Comune di Quattro Castella

VARIANTE SPECIFICA (ex art. 27 bis L.R.20/2000) al PTCP e PTPR

**PUG di Quattro Castella:
proposta di variante al PTCP e al PTPR
Relazione illustrativa e Valsat**

Comune di Quattro Castella - Proposta di aggiornamento della cartografia del dissesto nell'ambito della formazione del PUG comunale, in variante al PTCP della Provincia di Reggio Emilia e al PTPR della Regione Emilia-Romagna.

Fig. 1 - Area n. 1: proposta di aggiornamento della cartografia del dissesto

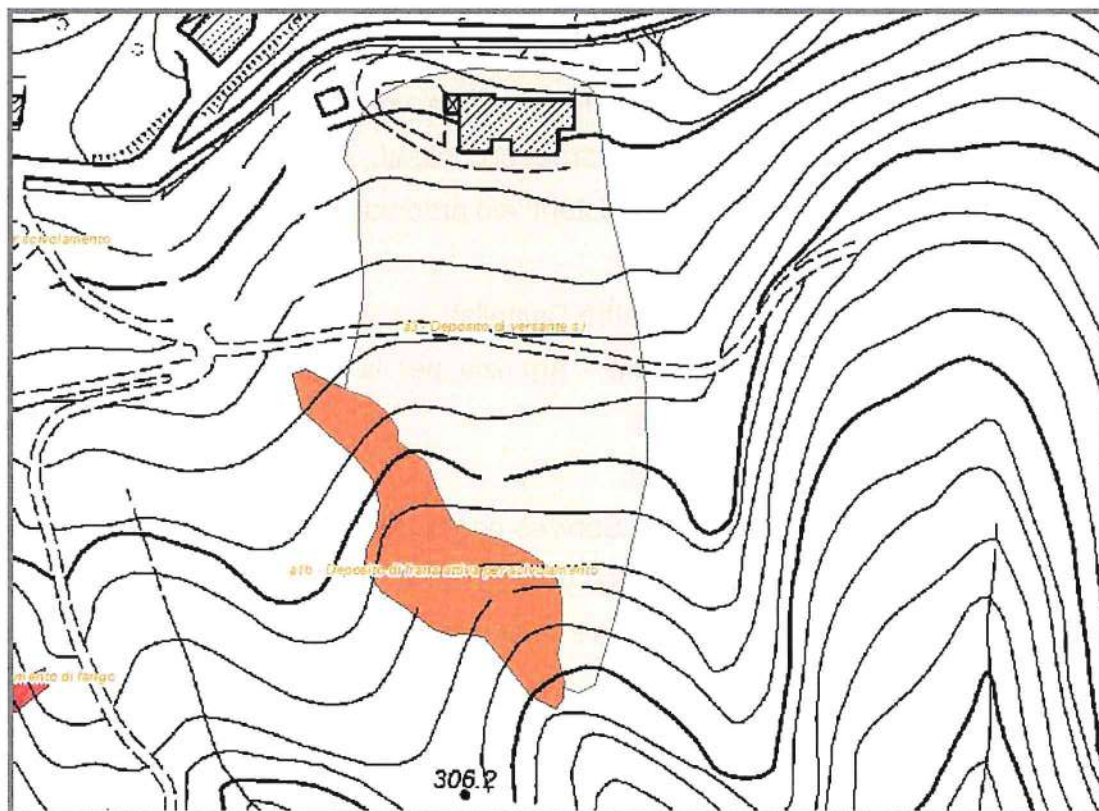
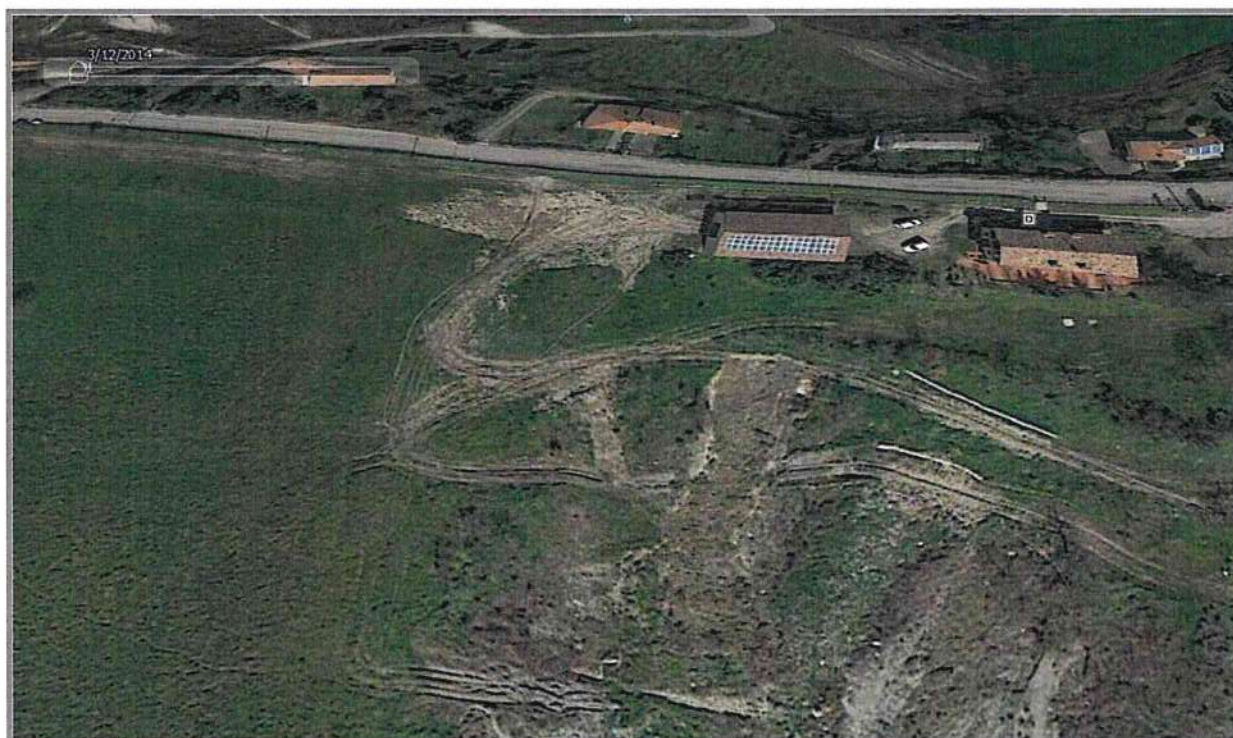
Come sopra accennato, il deposito sul quale è localizzato l'edificio principale dell'Azienda "Le Barbaterre" è classificato come "deposito di versante s.l." nell'inventario del dissesto regionale (all. 1), mentre il PTCP-PAI attribuisce al medesimo deposito la classificazione di "frana attiva" (all. 2). L'area in esame è stata oggetto di specifici studi e di un monitoraggio inclinometrico, messi a disposizione dal Comune e dall'azienda. Le letture dei tubi inclinometrici mostrano una complessiva assenza di spostamenti ad eccezione della porzione più superficiale dell'inclinometro di monte, la cui deviazione può essere riconducibile a interferenze non dovute a dissesto. Il sopralluogo non evidenzia movimenti in atto. I tecnici consulenti dell'azienda agricola indicano i punti precisi di monitoraggio e l'assetto dei drenaggi realizzati per la raccolta delle acque e di come, per evitare l'insorgenza di fenomeni superficiali, questi siano stati convogliati in un impluvio a Est. Viene condiviso dai presenti il perimetro di deposito di versante s.l. già indicato nelle carte regionali (fig. 1).

Fig. 2 – Area n. 2: proposta di aggiornamento della cartografia del dissesto

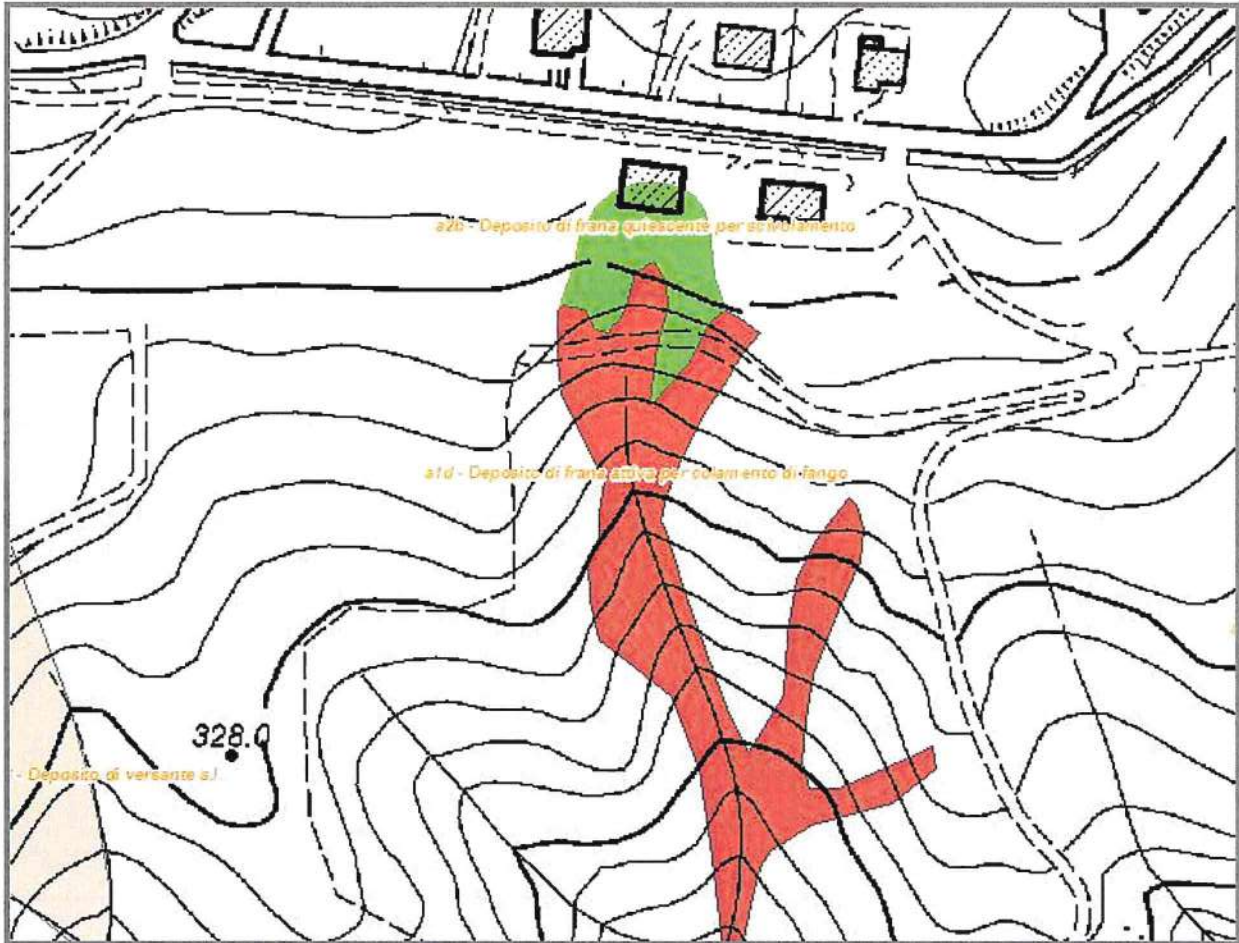
L'area considerata è costituita da un versante costituito in massima parte da terreni appartenenti alla formazione prevalentemente argillosa a tessitura caotica della formazione delle Breccie argillose della Val Tiepido – Canossa (MVT), particolarmente suscettibili a sviluppare frane. E' stata effettuata una ripermetrazione dell'area (Fig. 2), interessata anche recentemente da riattivazioni di frane (prevalentemente colate e scorrimenti) sulla base delle testimonianze dei tecnici presenti e delle foto aeree più recenti disponibili. Di seguito si riporta un'immagine del 2014 tratta da Google Earth.

Fig. 3 - Area n. 3

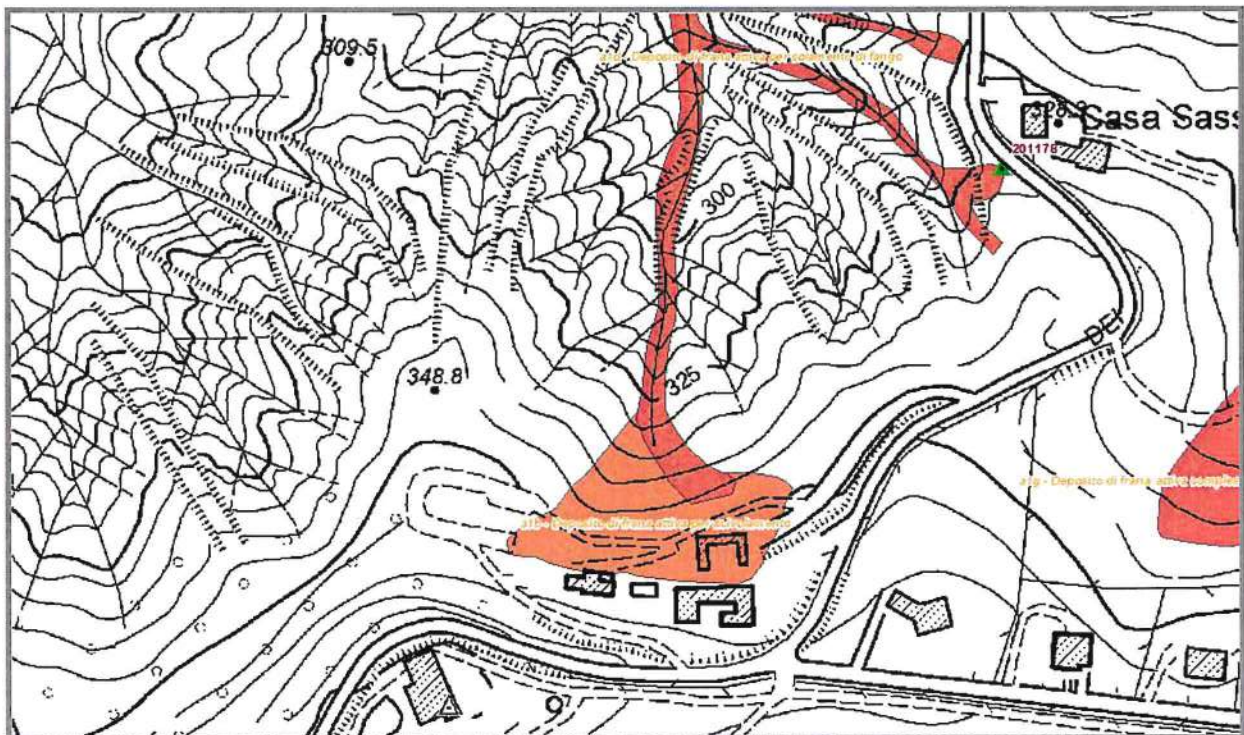
E' stato effettuato un sopralluogo presso gli edifici dell'ex discoteca Los Angeles. Sono stati riscontrati segnali evidenti di movimento in larga parte dell'area e conseguentemente è stata proposta una ripermimetrazione dei dissesti (Fig. 3) che al momento deve essere considerata provvisoria. I terreni interessati appartengono alla formazione prevalentemente argillosa a tessitura caotica della formazione delle Breccie argillose della Val Tiepido - Canossa (MVT) particolarmente suscettibili a sviluppare frane. La parte più meridionale del complesso appare meno interessata, e attualmente esclusa da corpi di frana, ma per una migliore definizione delle condizioni di stabilità sono necessari ulteriori approfondimenti non sviluppati al momento attuale.

Fig. 4 – Area n. 4: proposta di aggiornamento della cartografia del dissesto

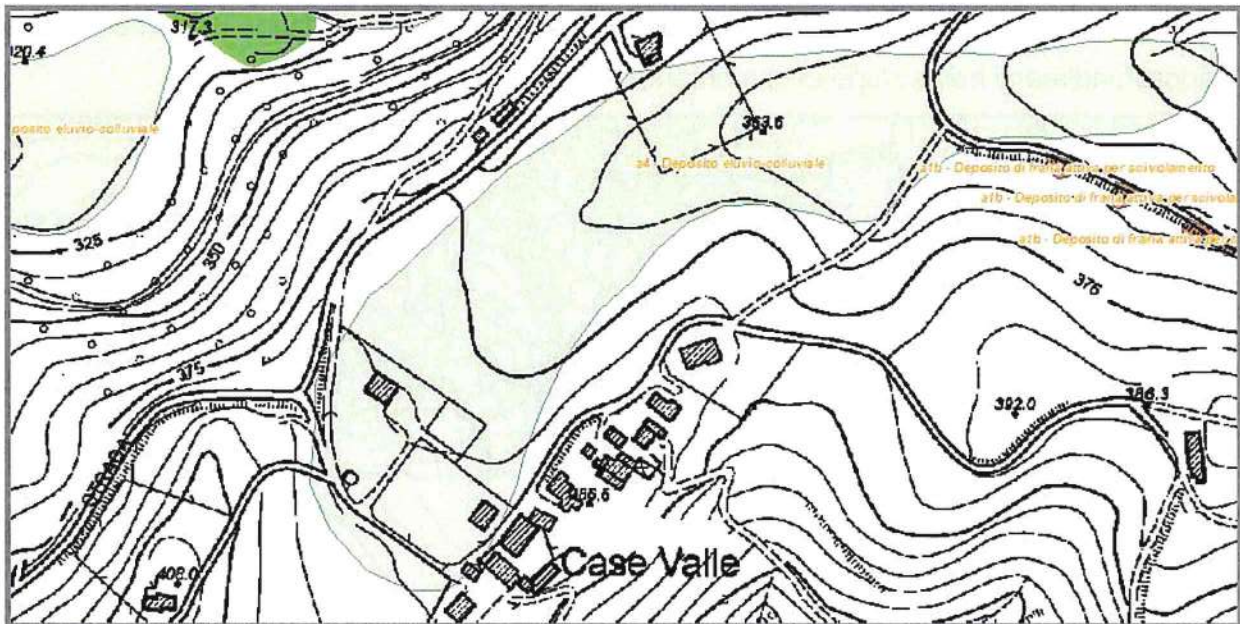
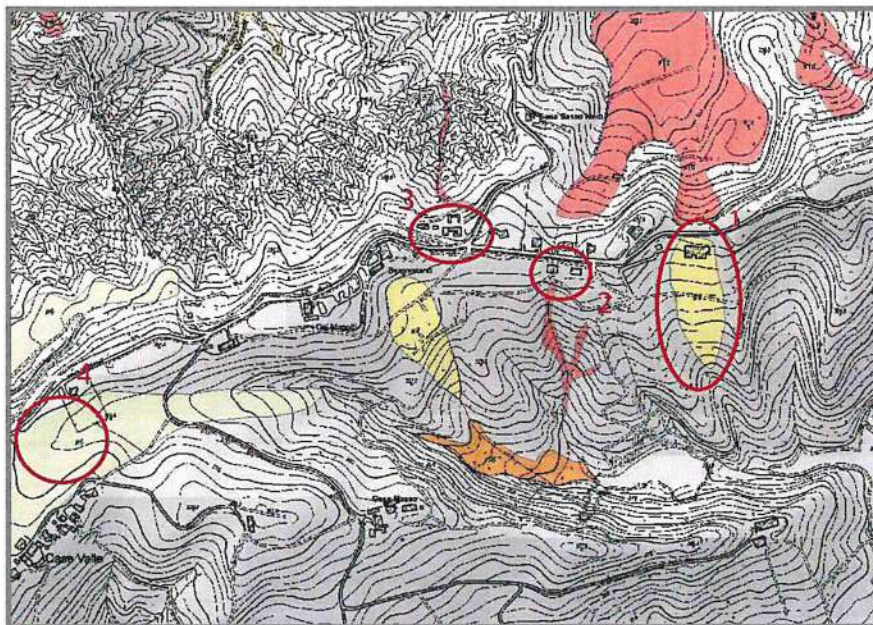
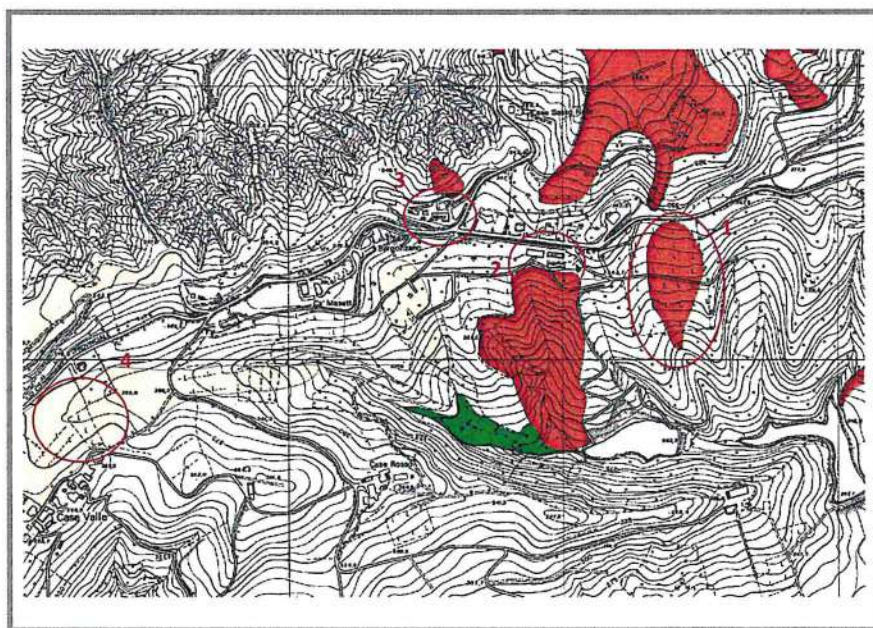
E' stato effettuato un sopralluogo in corrispondenza del vasto impluvio a nord della località Case Valle che è classificato nella cartografia PTCP come interessato da generici depositi di versante. Le condizioni geomorfologiche e di pendenza inducono a riconfermare l'area così come classificata della carta inventario regionale ovvero come deposito eluviale-colluviale (a4) impostato su terreni appartenenti alla formazione epiligure di Pantano (PAT) prevalentemente marnoso-calcareo. Nell'occasione è stata effettuata anche una ripermetrazione del deposito (Fig. 4).
